**AVIS RELATIF À LA PROTECTION
CONTRE LES EVENTUELS EFFETS NOCIFS ET NUISANCES
PROVOQUÉS PAR LES RAYONNEMENTS NON IONISANTS
GÉNÉRÉS PAR DES ANTENNES ÉMETTRICES STATIONNAIRES**

Commune : CHARLEROI - Exploitant : PROXIMUS

Référence exploitant : 71CLT_02

Rapport n° 2441 / 2023

Vue d'élévation/Photo des antennes :

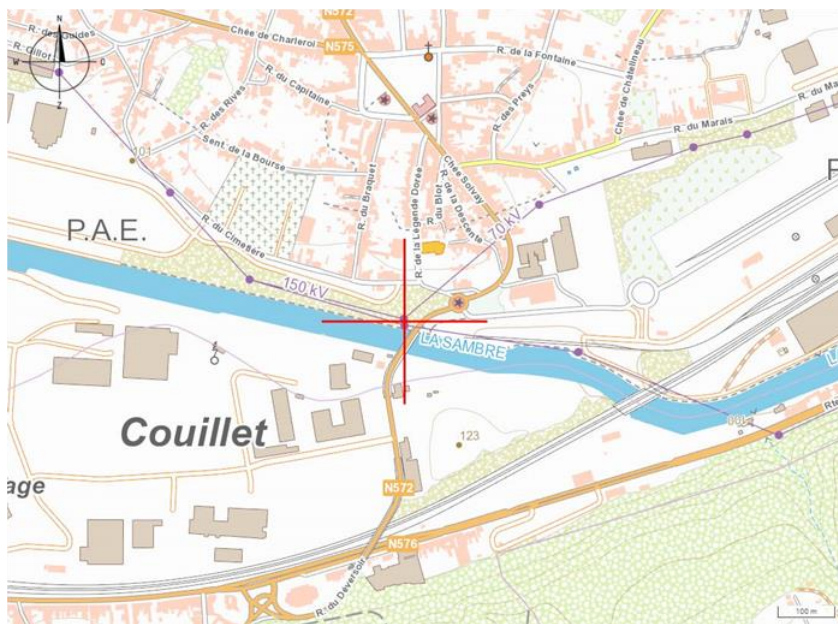
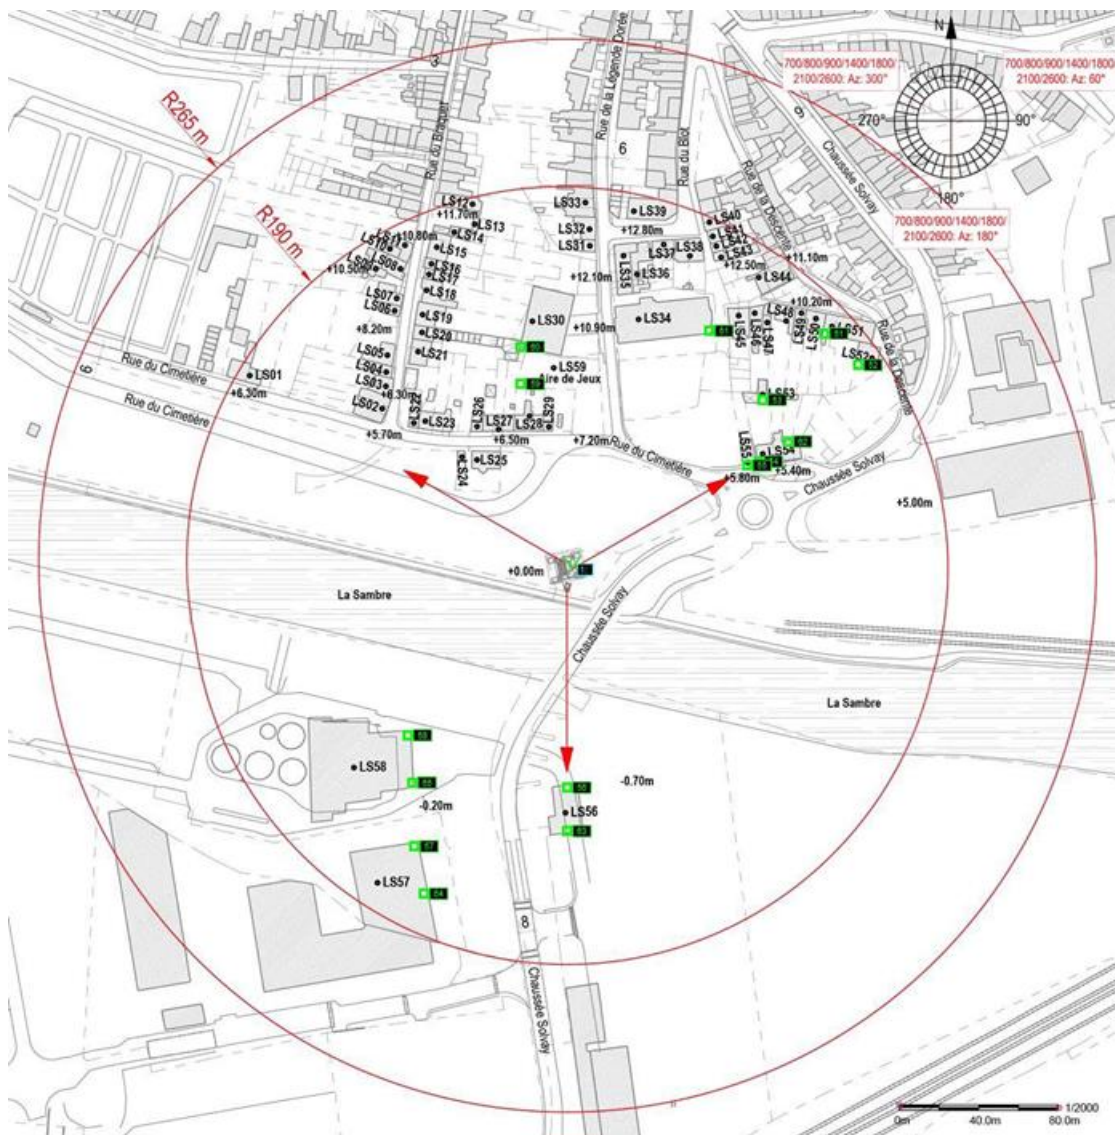
En ce qui concerne les antennes de l'installation mentionnées dans le tableau 1, la distance maximale à laquelle la limite pourrait être atteinte, à l'extérieur, est égale à 87,2 m. S'il n'y a pas de LS à une distance inférieure, les antennes respectent forcément la limite d'immission.

Dans le cas des LS situés à l'intérieur des bâtiments, une atténuation d'obstacle est prise en compte et il en résulte que la distance maximale à laquelle la limite pourrait être atteinte se réduit à 61,8 m.

Figure 2 : Vue en plan des installations d'antennes dans un rayon de 300 mètres autour de l'installation faisant l'objet de la demande d'avis

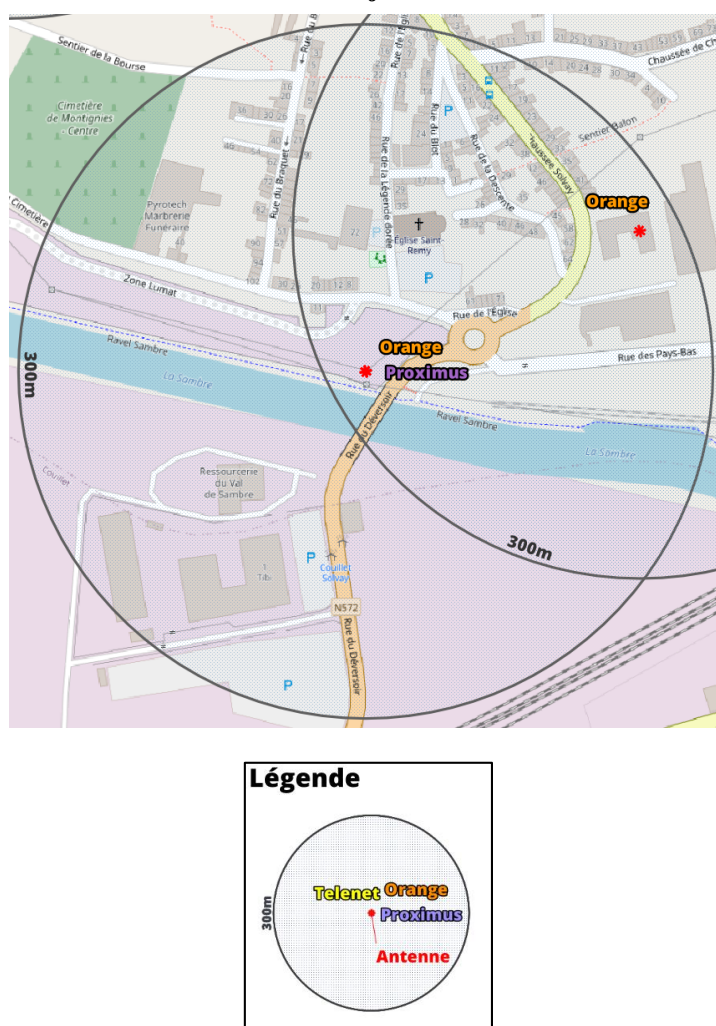
Le plan en projection verticale de la figure 2 indique la localisation des antennes actives éventuelles visées par le décret et situées dans un rayon de 300 mètres autour de l'installation référencée dans le paragraphe 2. Les données de localisation de ces antennes et les avis correspondant sont accessibles via le cadastre en ligne des antennes émettrices stationnaires⁶.

Compte tenu du nombre d'installations localisées dans la figure 2, il apparaît que l'intensité du rayonnement électromagnétique généré, dans les lieux de séjour situés à proximité de l'installation référencée dans le paragraphe 2, par l'ensemble des antennes émettrices stationnaires de l'ensemble des exploitants du même site d'antennes émettrices stationnaires respecte la limite fixée à l'article 4, § 2 du décret.
